Mission régionale d'autorité environnementale

**Avis délibéré sur les projets de construction et d'exploitation
de deux entrepôts logistiques
à Saint-Léger-près-Troyes (10) portés par la société PROLOGIS**

n°MRAe 2020APGE69

Nom du pétitionnaire	PROLOGIS
Commune(s)	Saint-Léger-près-Troyes
Département(s)	Aube
Objet de la demande	Projets de construction et d'exploitation de deux entrepôts logistiques
Date de saisine de l'Autorité Environnementale	23/09/20

Figure 12 : Risque de remontée de nappe au niveau de la zone d'étude

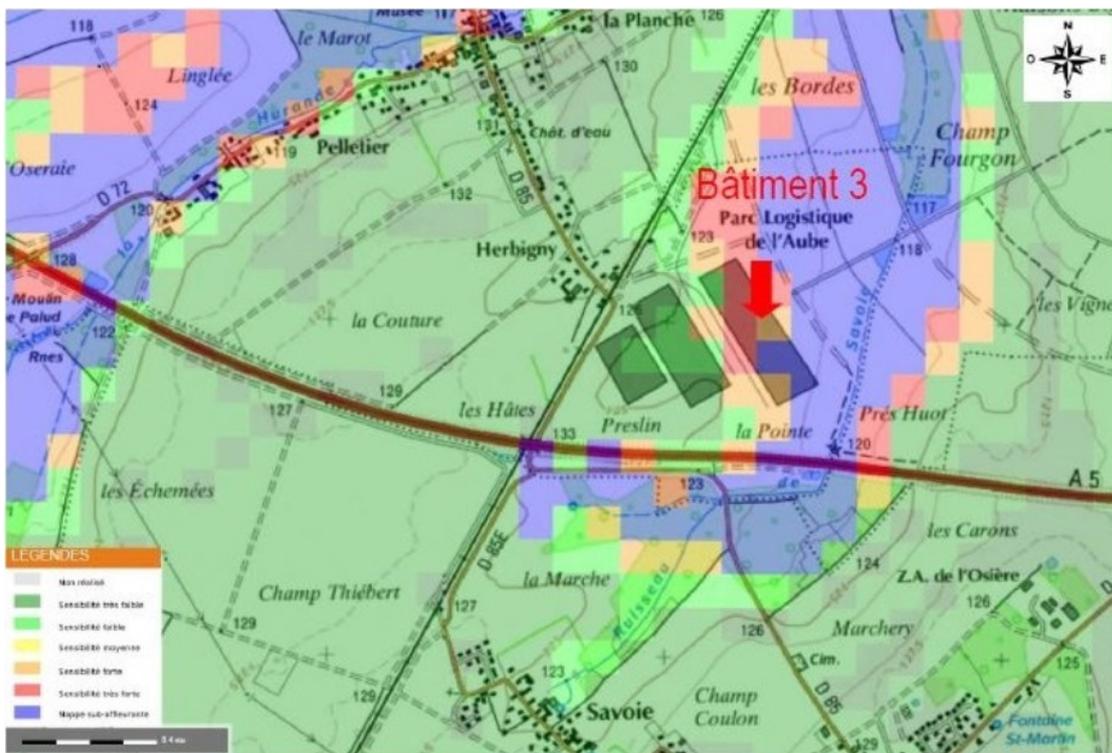
Enfin, le dossier soulève que le projet est situé en partie en zone de sensibilité très forte et de nappe sub-affleurante. Il n'est pas fait mention de l'aquifère à l'origine de cette remontée de nappe. Le dossier indique toutefois que le risque inondation par remontée de nappe sera pris en compte dans la construction du bâtiment 3.

L'Ae recommande de compléter l'état initial relatif aux eaux souterraines pour décrire plus précisément l'hydrogéologie au droit du site, sa mobilité, la sensibilité des aquifères et les risques pour les cibles, au minimum les captages pour l'alimentation en eau potable et de mettre en œuvre les moyens de protection des eaux adaptés à cet enjeu.

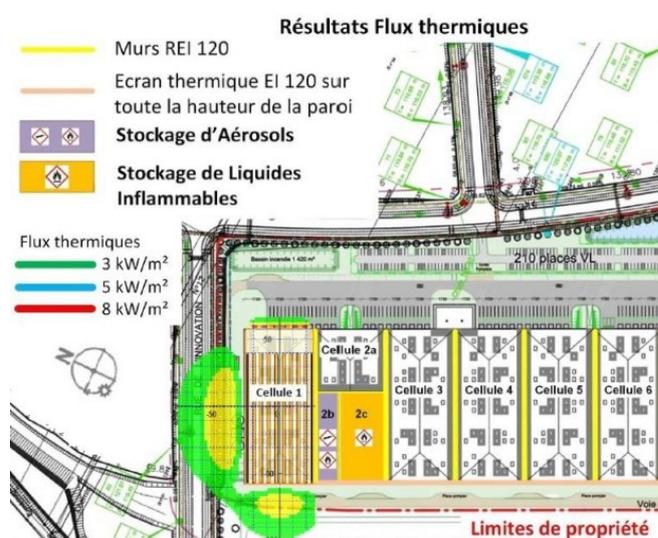
Hormis le plan ci-dessus qui présente un problème de cohérence entre les couleurs figurant sur le plan et la légende correspondante, le pétitionnaire a considéré que les cartographies des effets thermiques en cas d'incendie étaient confidentielles.

Cette présentation interpelle l'Ae sur la compréhension du plan et sur sa conformité aux exigences du code de l'environnement. En effet, si les produits peuvent faire l'objet d'une certaine confidentialité dans certains cas précis (dans le cas du présent projet, ces éléments sont déjà décrits dans le reste du dossier), leurs effets ne peuvent être occultés.
